Møtebok for Vestre Slidre fjellstyre

Sak nr 32/2021

S 650, Grønsenn – Ulovleg plassering av uthus/skåle

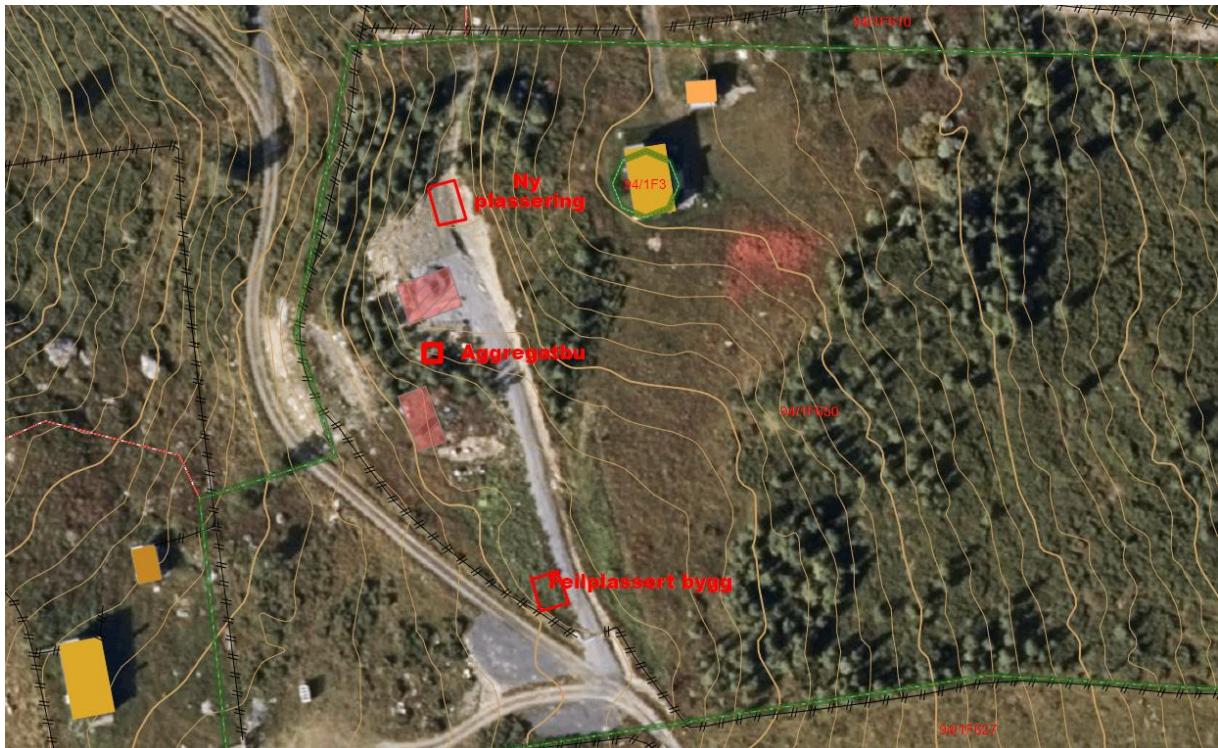
Når det gjeld godkjent plassering, var det tydeleg uttrykt i vedtaket at omsøkt plassering ikkje vart godkjent, grunna mangel på tunform. I tillegg til tunform bør ein og sjå på funksjon, både til bruk for serveringsstaden og til eige bruk knytt til sælet. Det vart på befaring forklara at feilplassert uthus/skåle og er toalett for besökande i tillegg til m.a. utstillingslokale for lokale produkt for sal.

Administrasjonen finn av omsyn til likebehandling for andre, at ein ikkje bør godkjenne dette uthuset/skåle der det no er plassert. Dette gjev ikkje tunform, og i praksis har ei plassering så langt unna sælet medført 2 nye bygg som heller ikkje er omsøkt. Dette er nytt aggregathus mellom sælet/serveringsstaden, og eit nytt uthus/skåle nord for sælet.

Denne funksjonen desse 2 nye bygga har, burde vore dekka av det bygget som vart feilplassert, dersom det hadde vært plassert i ein tunform knytt til sælet.

Administrasjonen tilrår flytting, og slik det vart sett på ved synfaring i juni burde det vere plass til dette bygget der det no er sett opp vedskåle tilknytta sælet. Det inneber at det vesle bygget som fungerer som vedskål som ikkje er omsøkt må takast bort. I utgangspunktet burde det og gjelde for aggregatbu som heller ikkje er omsøkt, men nesten ferdigbygd. Uansett vil både funksjon for aggregat og vedskåle kunne fungere i det bygget som vert flytta til ny plassering.

Dersom dette vert gjennomført står det att å fylle funksjon med utedo til serveringsstaden. Administrasjonen finn at for å fylle denne funksjonen kunne ein tillate at aggregathuset vert stående, men gjort om til utedo for besøkande til serveringsstaden så lenge den er i drift. Dersom drifta til serveringsstaden opphører må denne eventuelt vurderast fjerna. Dette er avklara med Statskog på telefon.

Fjellstyret godkjenner plassering av feilplassert bygg på nordsida av oppført sæl, jfr kart i saka. Dette bygget skal vere plassert på riktig stad innan 01.08.2022. Ein godkjenner samtidig allereie oppført aggregathus dersom dette vert gjort om til utedo i samband med drift av serveringsstad. Dersom drift av serveringsstaden opphører må utedoen fjernast.

Feilplassert bygg er allereie godkjent i tidlegare sakshandsaming og inngår ikkje i dette vedtaket, men plassering inngår og er heimla i stølsforskriften § 11. Ein presiserer at tidlegare godkjent bygg er definert som skåle/utedo, og kan ikkje ha rom med pipe.
